3.ª ALTERAÇÃO ao
Plano de Pormenor de
SANTO AGOSTINHO

RELATÓRIO DE PONDERAÇÃO
DOS RESULTADOS DA DISCUSSÃO PÚBLICA

CÂMARA MUNICIPAL DE LEIRIA - 2023

Parcela 89 - Alçado Nascente Existente (Googleview)

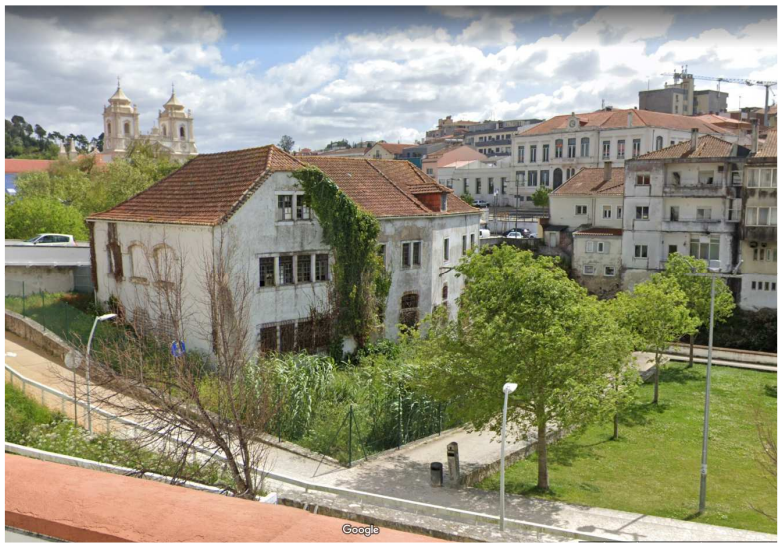
b) Em relação à parcela 89, é-nos proposto um aumento da área da cave até ao limite norte da parcela - fora da área inundável (a branco na Planta de Implantação nº25). Prevê-se também um aumento de cércea em cerca de 0,60m, ao nível do último piso existente, destinado a habitação, e os restantes pisos para os usos já previstos no PP para espaço museológico / eventos culturais / restauração.

A parcela 89 também é parcialmente afeta a REN (Leito dos cursos de água).

Figs. 3 e 4 – Fotografias do Google Street View, que mostra a transição entre a zona de piso subterrâneo já existente e a área de ampliação (área da atual rampa que ladeia o edifício a norte).

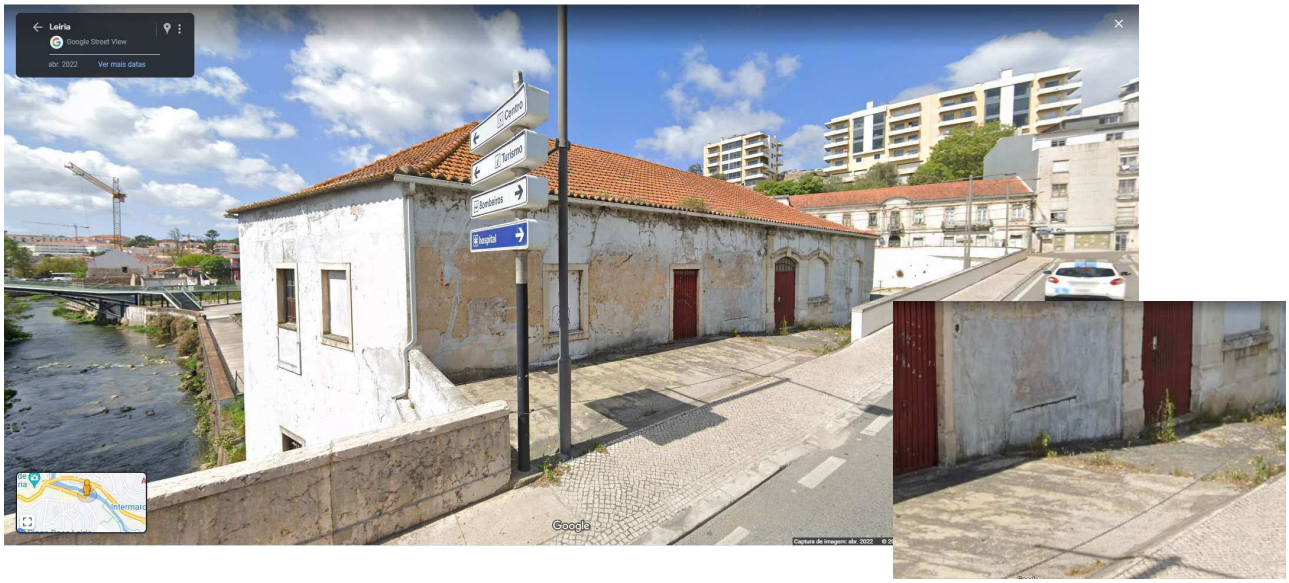
Das imagens verifica-se que a ampliação prevista para o edifício desenvolve-se apenas na parte norte da área adjacente à Ponte Hintze Ribeiro, coincidindo, grosso modo, com a linha que limita a área inundável aprovada para o Plano de Pormenor.

Fig. 5 – Excerto da Planta de Implantação do Plano de Pormenor, com indicação do limite da área inundável (traço azul interrompido).

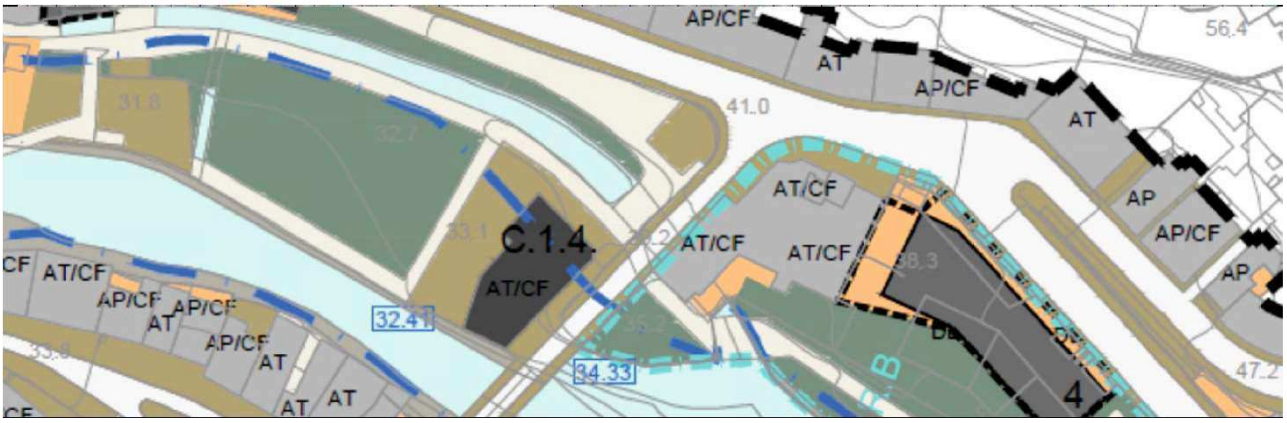
Da análise dos elementos, verifica-se que a área para a qual se propõe a ampliação fica situada a nordeste da linha que limita a área inundável aprovada para o Plano de Pormenor e do domínio hídrico (Fig. 5 e Fig. 6).

ELEMENTOS QUE ACOMPANHAM O PLANO
OUTRAS PEÇAS DESENHADAS
Planta de Modos de Intervenção no Edificado

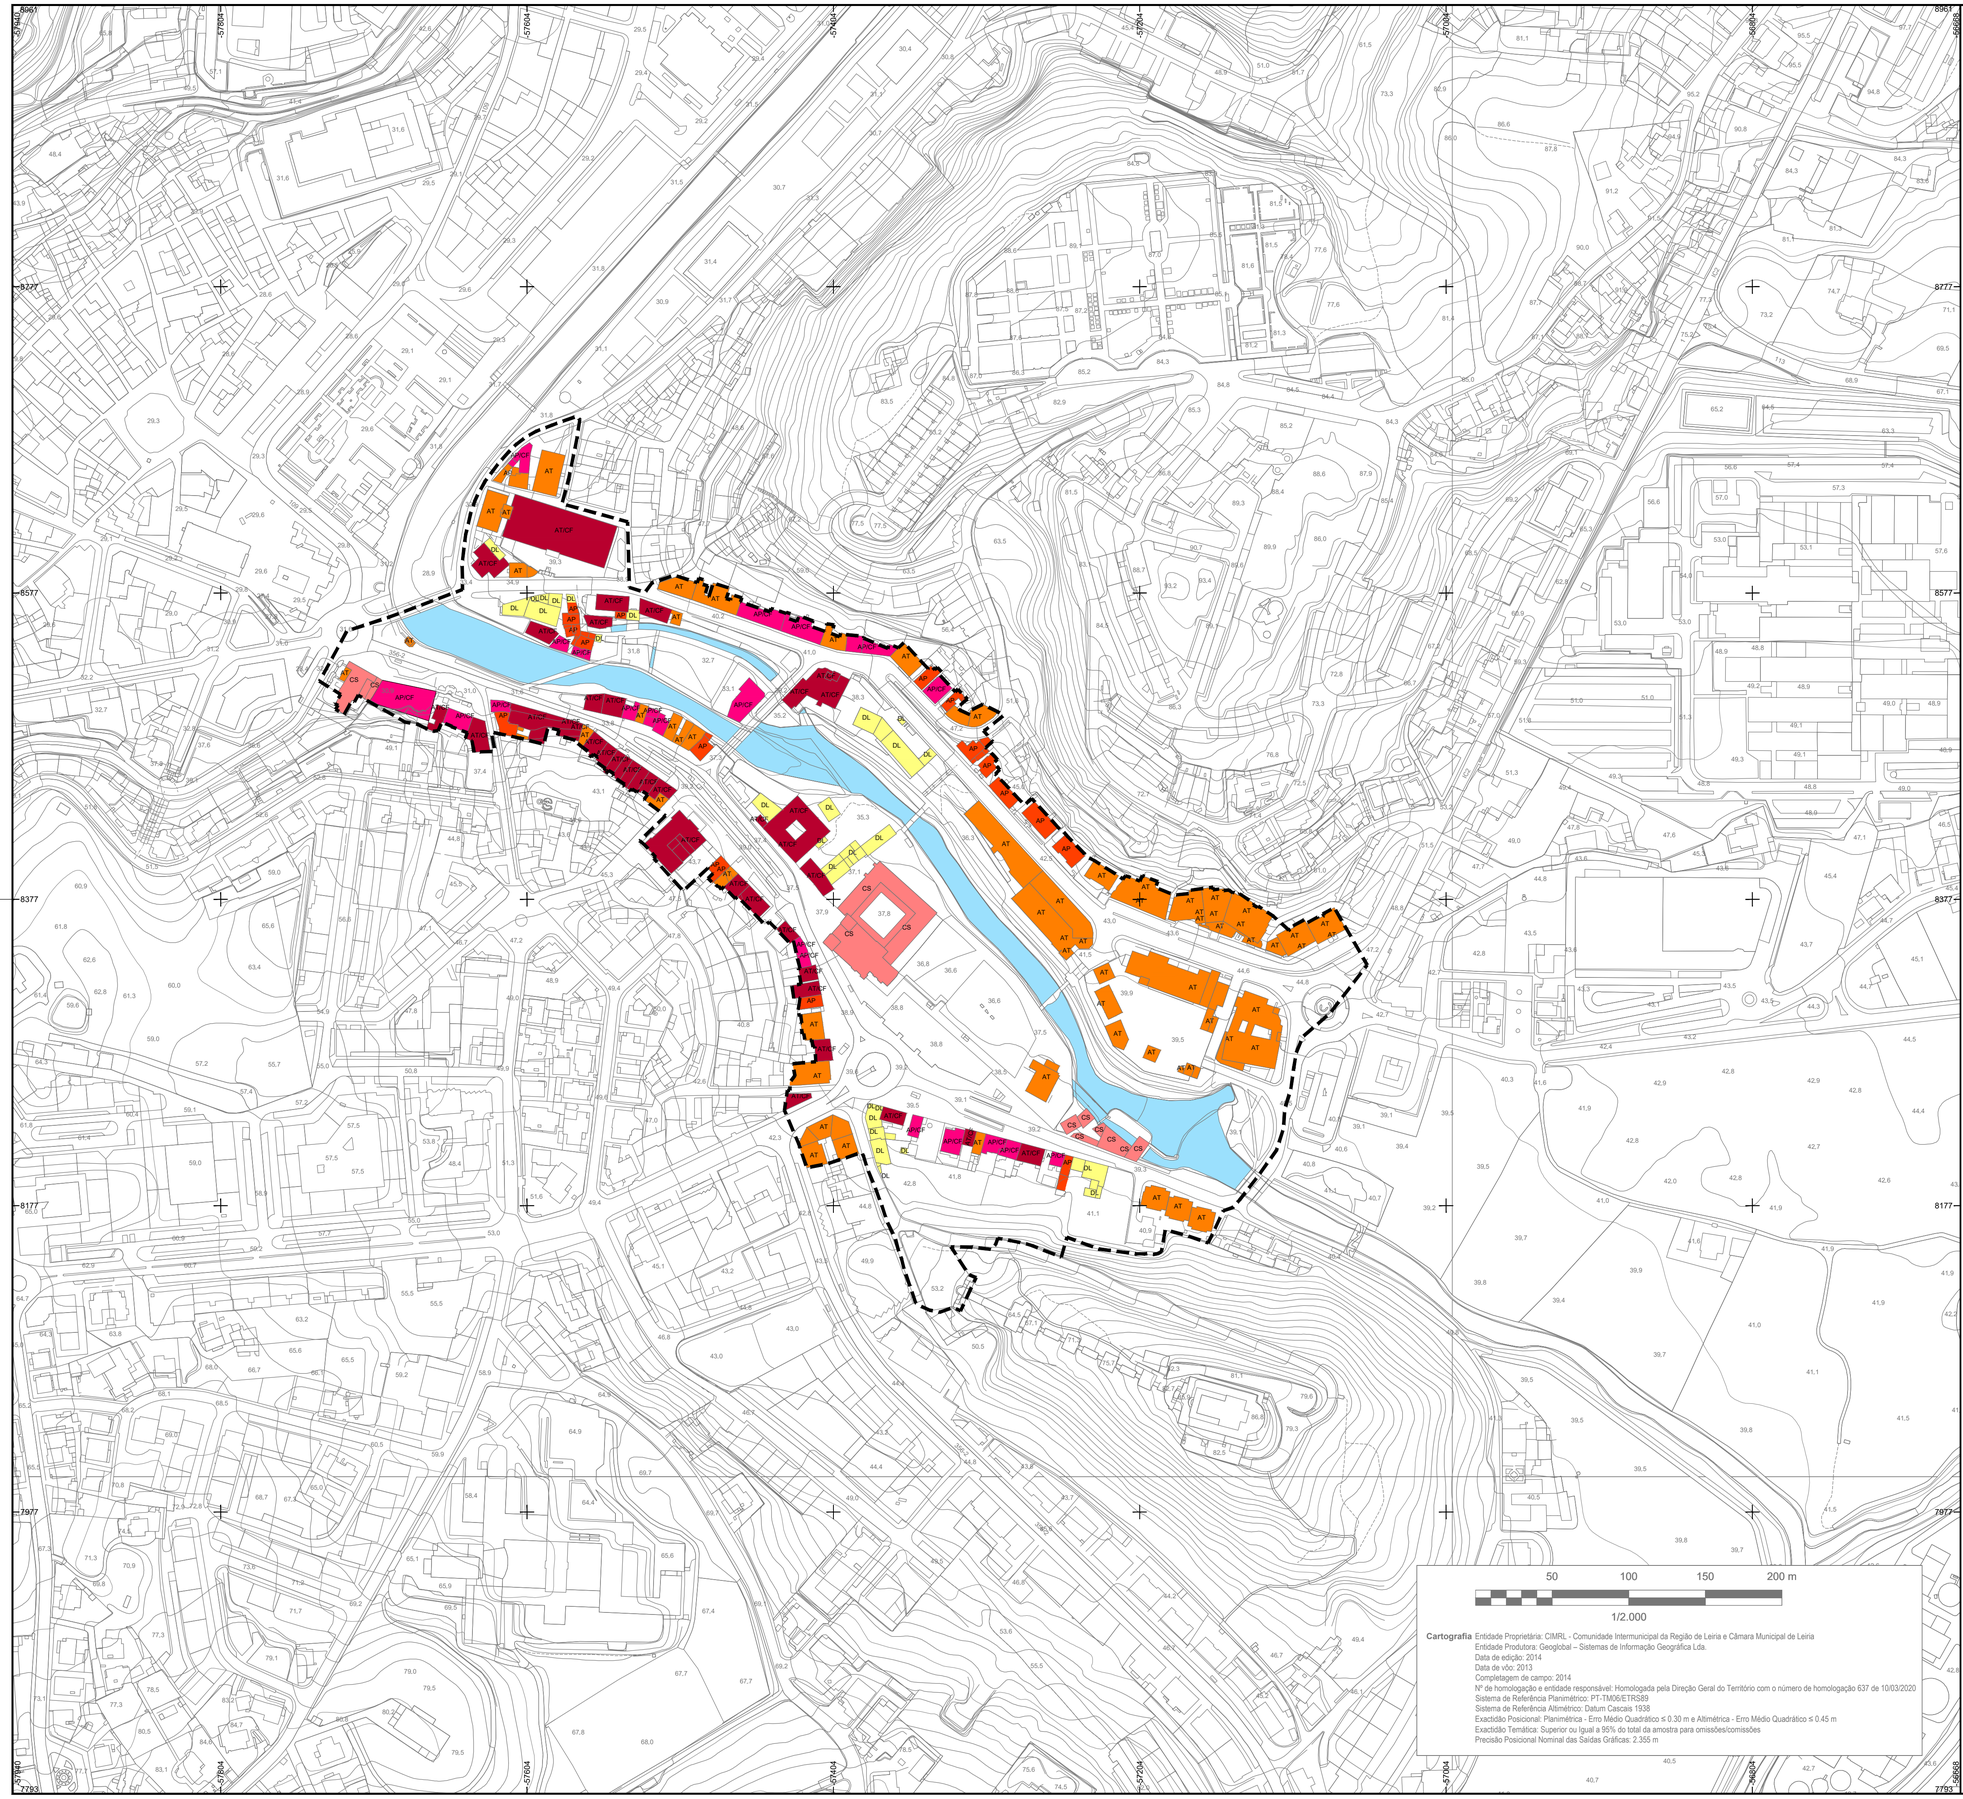
- **Planta de Modos de Intervenção no Edificado - 27 –** Foi atualizada a base cartográfica (homologação) e efetuados os necessários ajustamentos resultantes da relocalização do Posto de Transformação, nomeadamente no edificado existente, foram contempladas as alterações decorrentes da discussão pública, ao nível da implantação proposta na parcela 83, dos logradouros das parcelas 83 e 89, dos modos de intervenção no edificado nas parcelas 84 e 89

ELEMENTOS QUE ACOMPANHAM O PLANO
OUTRAS PEÇAS DESENHADAS
Planta de Edificações Propostas

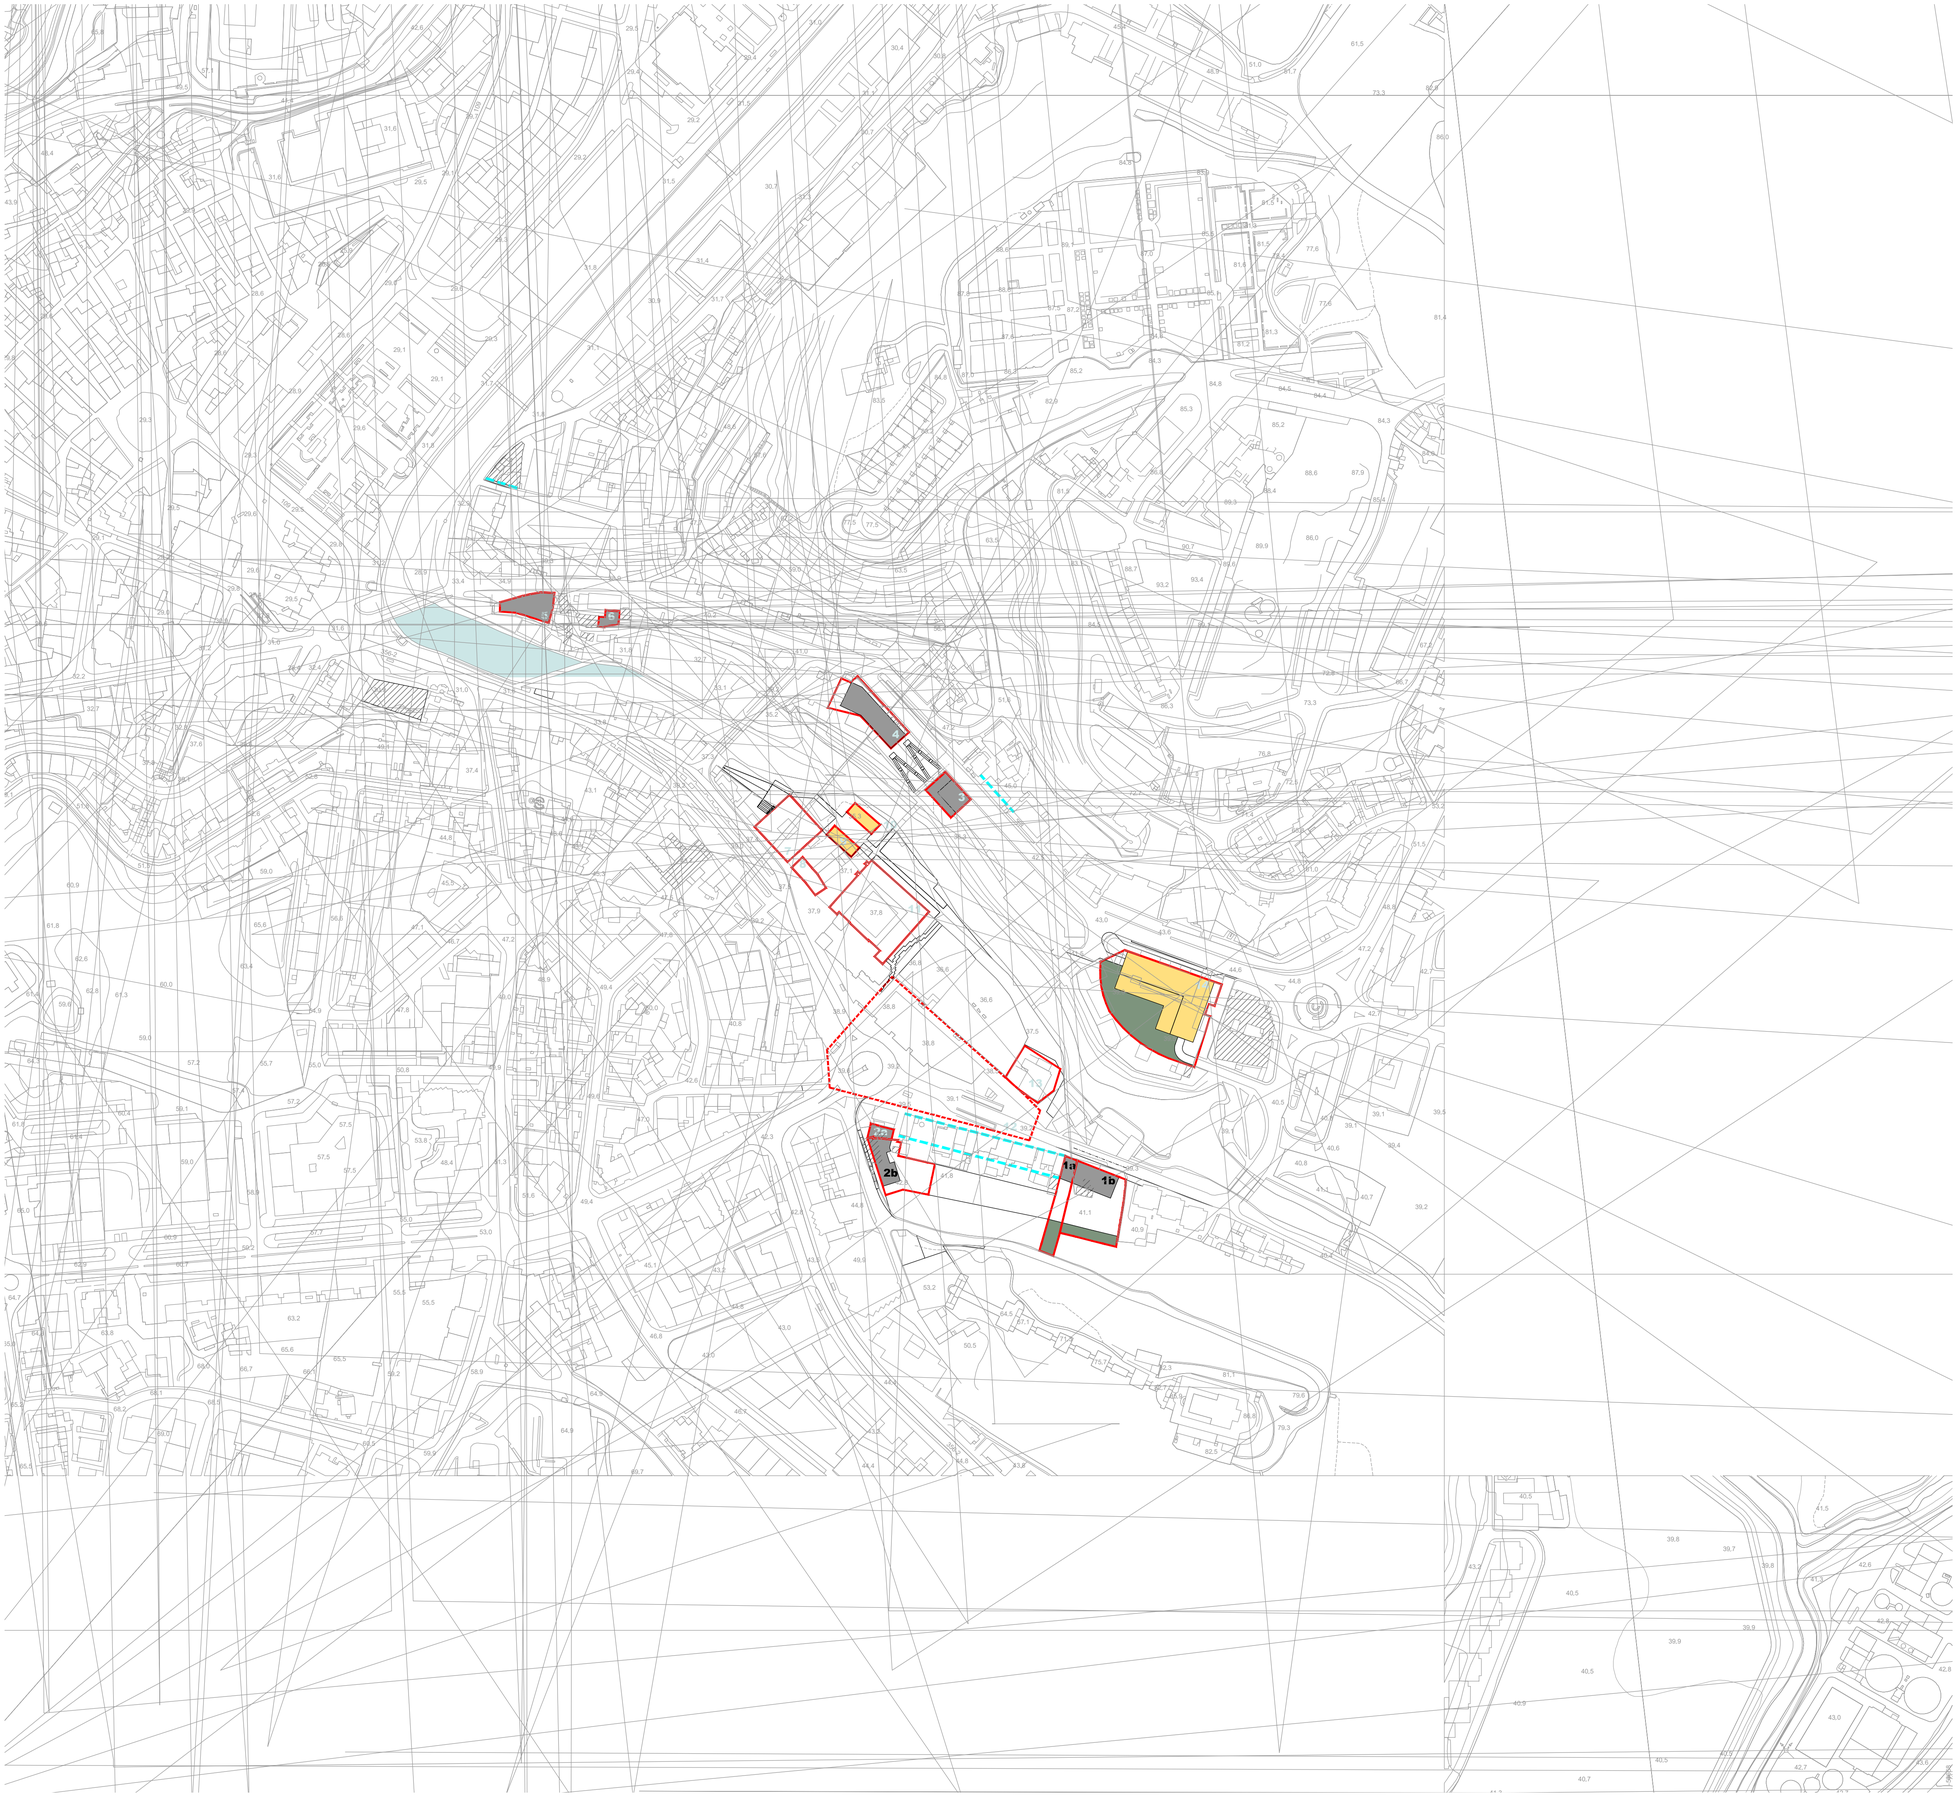
- **Planta de Edificações Propostas - 28 –** Foi atualizada a base cartográfica (homologação) e efetuados os necessários ajustamentos resultantes da relocalização do Posto de Transformação, nomeadamente no edificado existente, foram contempladas as alterações decorrentes da discussão pública, ao nível da implantação proposta e do logradouro na parcela

83, foi retirado um polígono que por lapso se sobrepunha ao parque infantil existente a Nascente do Plano (junto ao rio Lis)
